VZ-0340/00066001/2024

Vysvětlení zadávací dokumentace č. 12-20 k veřejné zakázce „III/00315, III/10113 Radlák - Kostelec u Křížků - II.etapa“

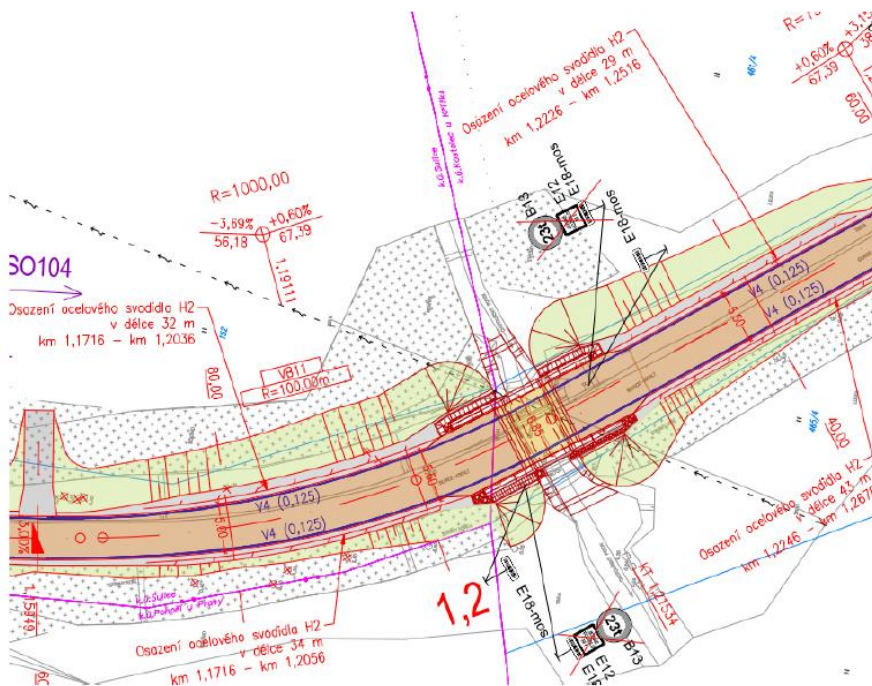
Mezi výkazem výměr a projektovou dokumentací je nesoulad v délce dodávaných nových svodidel a v počtu jejich náběhových dílců.

Výkaz výměr pro SO103 uvádí délku svodidel 41 m. V PD je uvedeno 74 m svodidel.

48	9113C1	SVODIDLO OCEL SILNIČ JEDNOSTR, ÚROVEŇ ZADRŽ H2 - DODÁVKA A MONTÁŽ	M	41,000
		ocelové svodidlo se stupněm zadržení H2 včetně 2x 4m náběh		
		odměřeno ze situace 41 = 41,000 [A]

V SO104 je uvedena shodná délka svodidel ve výkazu výměr i PD. Ovšem podle PD by měly být správně použity 4 náběhy na 4 koncích svodidel, výkaz výměr udává pouze 2 náběhy.

33	9113C1	SVODIDLO OCEL SILNIČ JEDNOSTR, ÚROVEŇ ZADRŽ H2 - DODÁVKA A MONTÁŽ	M	138,000
		ocelové svodidlo se stupněm zadržení H2 včetně 2x 4m náběh		
		odměřeno ze situace 138 = 138,000 [A]

Uvede zadavatel tento nesoulad do pořádku?

Vysvětlení ZD:	
	Zadavatel sděluje, že došlo k opravě soupisu prací v rámci objektu SO 103 u položky č. 48 došlo ke sjednocení výměr svodidel dle PD. V objektu SO 104 u položky č. 33 byl opraven popis položky, protože výměry jsou včetně 4 x 4m náběhů.
